改善箇所説明図

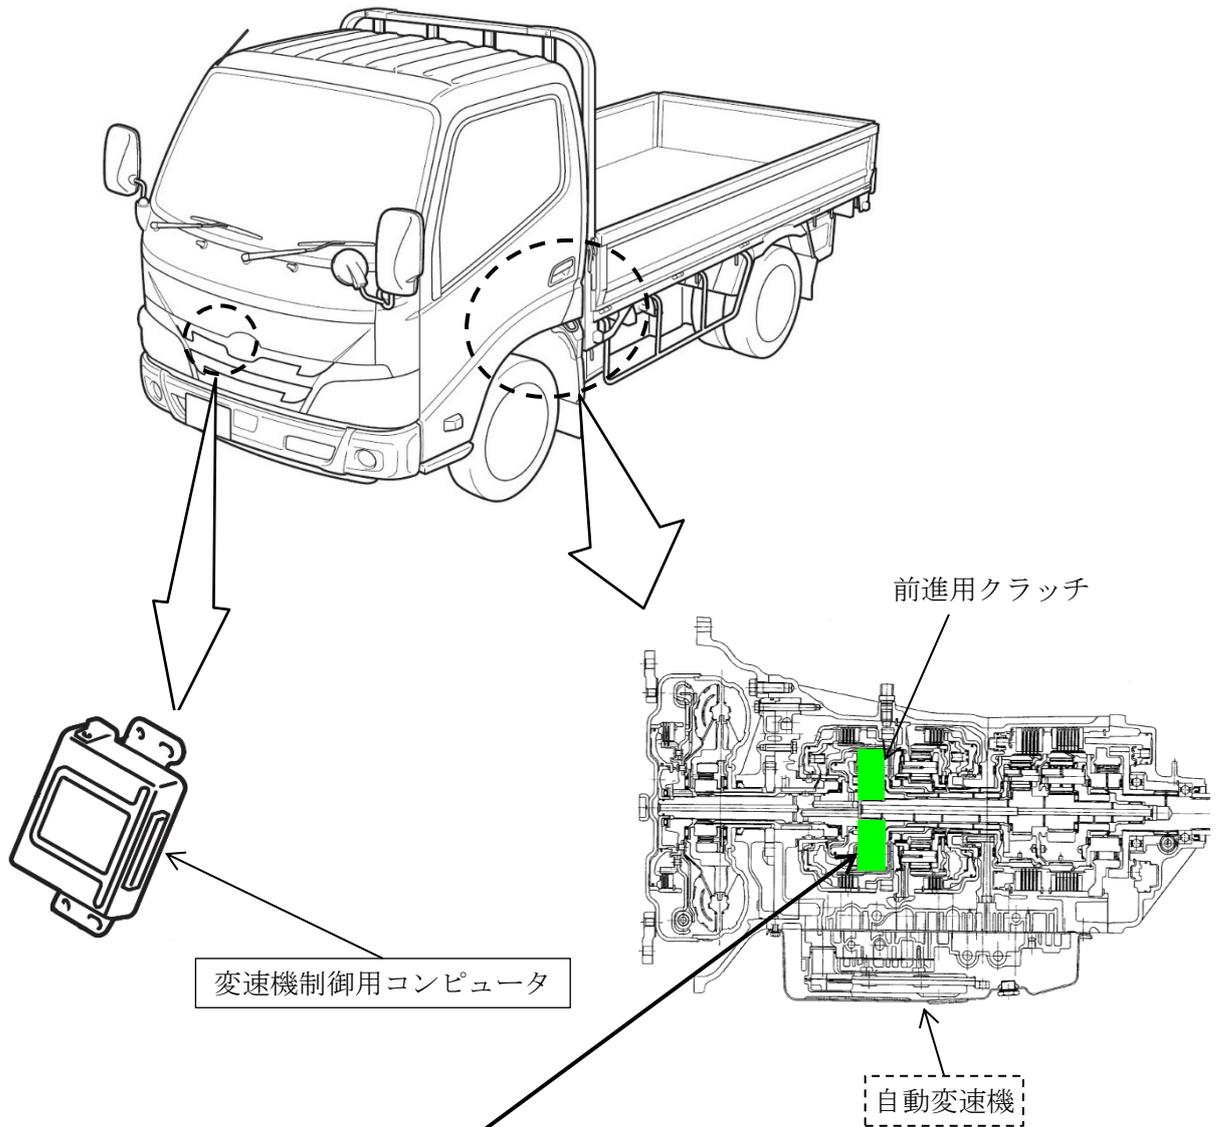
基準不適合発生箇所

自動変速機において、変速制御プログラムが不適切なため、Dレンジで停車中にアイドルアップ制御が働くと前進黨用クラッチが半クラッチ状態となることがある。そのため、当該クラッチが異常摩耗してオイル吸入口のストレーナー部に摩耗粉が詰まることで自動変速機内の油圧が低下し、警告灯が点灯するとともに走行できなくなるおそれがある。

全車両、自動変速機制御用コンピュータを対策品に交換する。

なお、クラッチの摩耗量を点検し、異常摩耗しているものについては自動変速機本体を新品に交換する。

識別：改善実施済車にはフレーム右側に打刻された車台番号最終桁の下に黄色ペイントを塗布する。
